DODATEK č. 1

k dílčí smlouvě uzavřené na základě Rámcové dohody na stavební a běžnou údržbu mostů č. 9/21/4056/027; akce: „Most, X053, Na Baních, Most Baně, křížení H4/obj.2102, PRAHA 16 - běžná údržba mostu; Most, V016, Novotného lávka, Novotného lávka, PRAHA 1 - běžná údržba - čištění; Most, R029, K DUBČI, Koloděje, PRAHA 21 - stavební údržba objektu; Most, Y006, Kosořská, Na Višňovce, PRAHA 5 - běžná údržba mostu; Most, P021, VBK 2211, K Barrandovu, PRAHA 5 - běžná údržba mostu“

Most R029, K Dubči, Koloděje, PRAHA 21

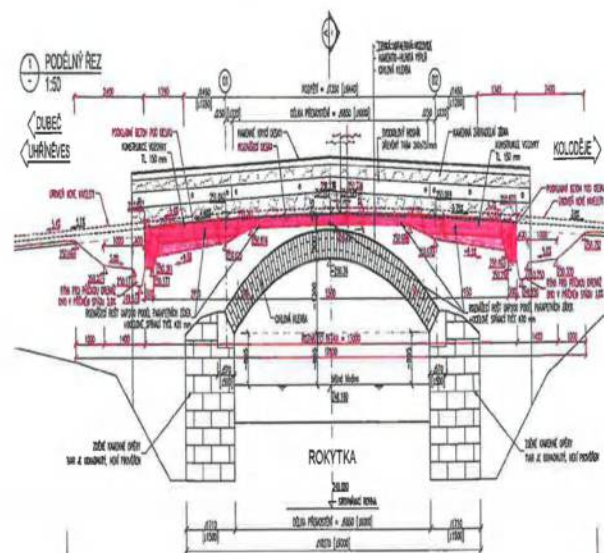
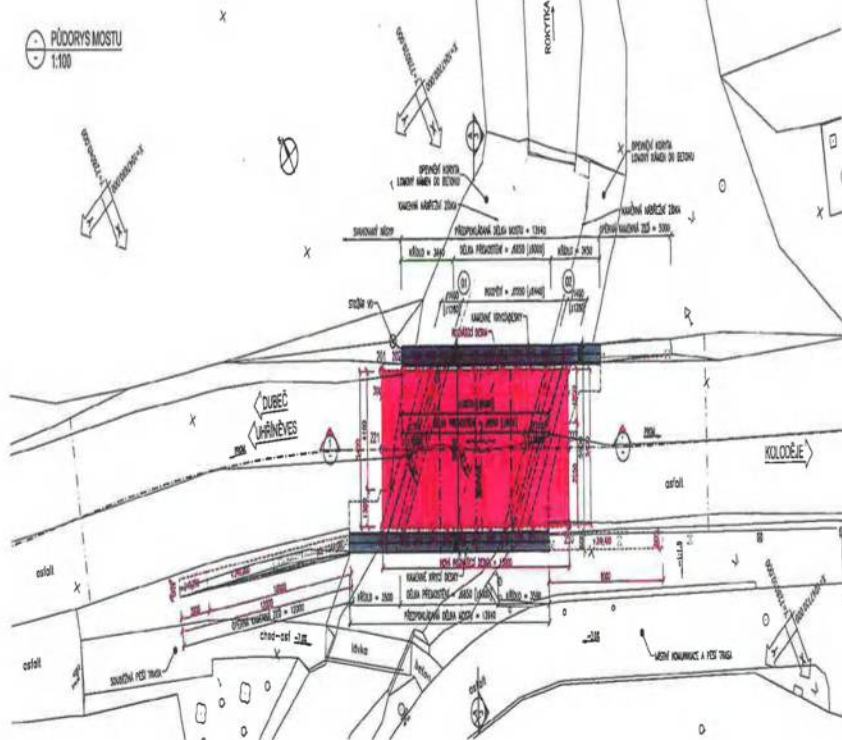
Po odstranění vozovky na mostní konstrukci a po provedení výkopových prací pro podkladní vrstvy pro ŽB desku na mostě byl zjištěn jiný tvar horní části oblouku mostu, roznášecí betonová deska včetně výztuže musela být upravena dle skutečně zastiženého tvaru.

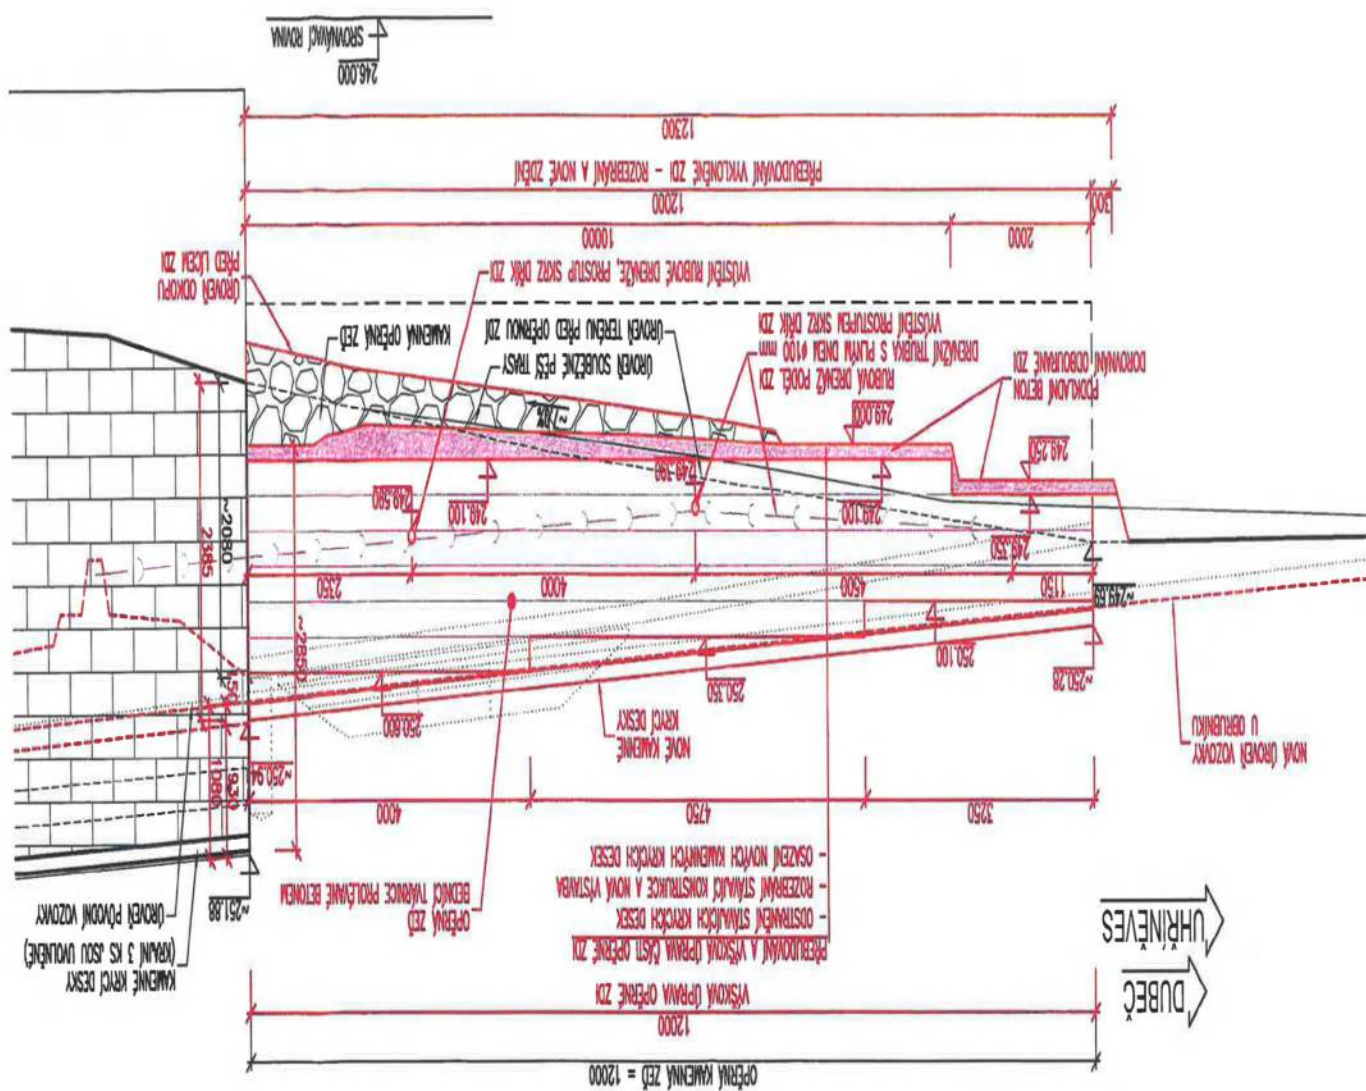
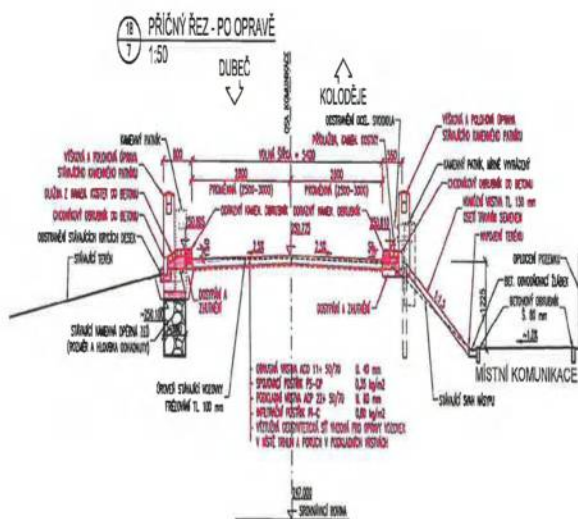
Po provedení zemních prací za účelem odkrytí zárubních zdí, bylo zjištěno, že jsou zárubní zdi v horším stavu než bylo předpokládáno. Bylo rozhodnuto o odtěžení, ubourání a provedení zárubních zdí ve větším rozsahu. Byla provedena úprava zdi v pravo i v levo. Provedeno po konzultaci na stavbě a úpravě PD projektantem
